Rapport de l'Inspection des installations classées

Visite d'inspection du 28/02/2022

KEOLIS LYON (LA SOIE)

Références : UD-R-CTESSP-22-198-AL

Photo n°1 :
Compartiment
des vannes

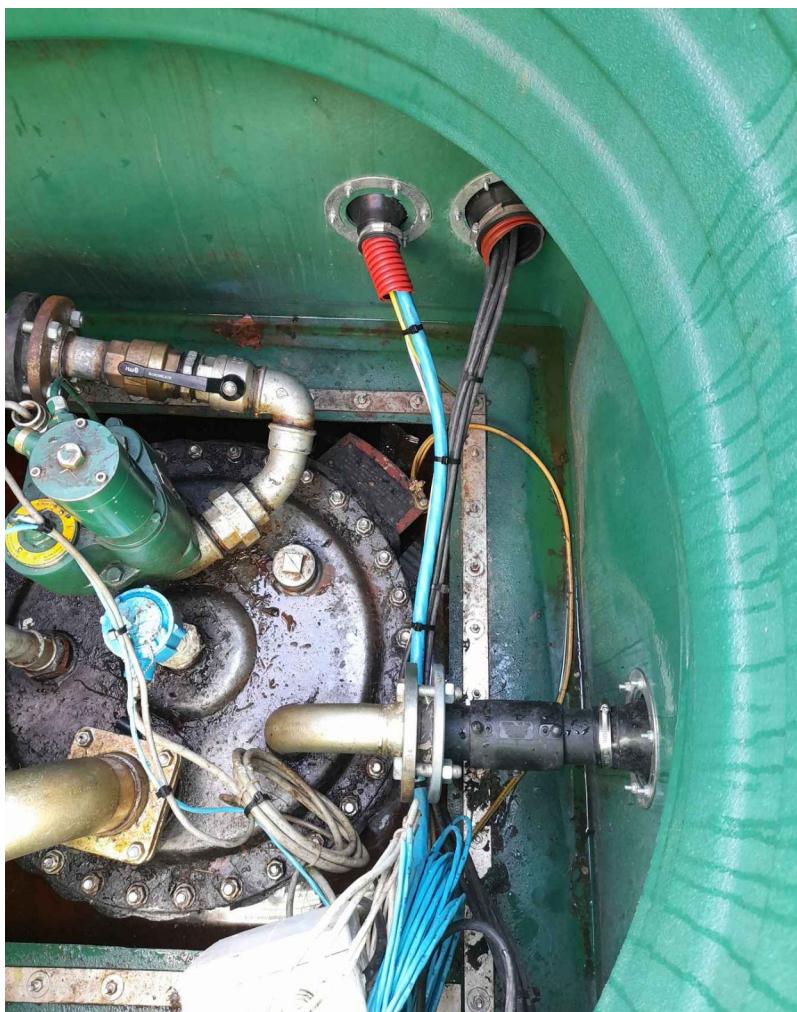
Dans son rapport d'accident, il indique que la zone ne peut pas être placée sous détection/alarme – sans en préciser les raisons techniques – et que seule la vérification visuelle est possible. Or, il a confirmé lors de la visite que le compartiment des vannes ne faisait pas l'objet d'un contrôle visuel régulier de sa part. En outre, l'Inspection note que, même en ayant connaissance d'une probable perte importante de gasoil, l'exploitant n'a procédé à un contrôle visuel que très tardivement.

Par ailleurs, l'exploitant a précisé lors de la visite que la question de l'étanchéité de la liaison entre cuve et trou d'homme était en cours d'expertise judiciaire et que, le cas échéant, sa reprise serait délicate (cuve en exploitation). S'agissant du passage de câbles entre compartiment des vannes et trou d'homme, il a déclaré qu'il n'avait prévu aucune action à ce stade, mais qu'il pourrait l'envisager après la visite de l'expert.

Demande : L'Inspection demande à l'exploitant, à l'issue de l'analyse des causes profondes mentionnée dans la fiche de constats n°2, de définir les mesures à mettre en œuvre pour éviter ou limiter les effets d'un accident similaire. L'exploitant transmettra dans un délai de 2 mois :

- un document précisant et justifiant, en lien avec l'analyse des causes, les mesures envisagées et celles écartées ou retenues ;
- le rapport d'accident actualisé, intégrant les mesures retenues ;
- un plan d'actions précisant le calendrier de mise en œuvre de ces mesures. Celles-ci pourront faire l'objet d'une proposition de prescriptions complémentaires.
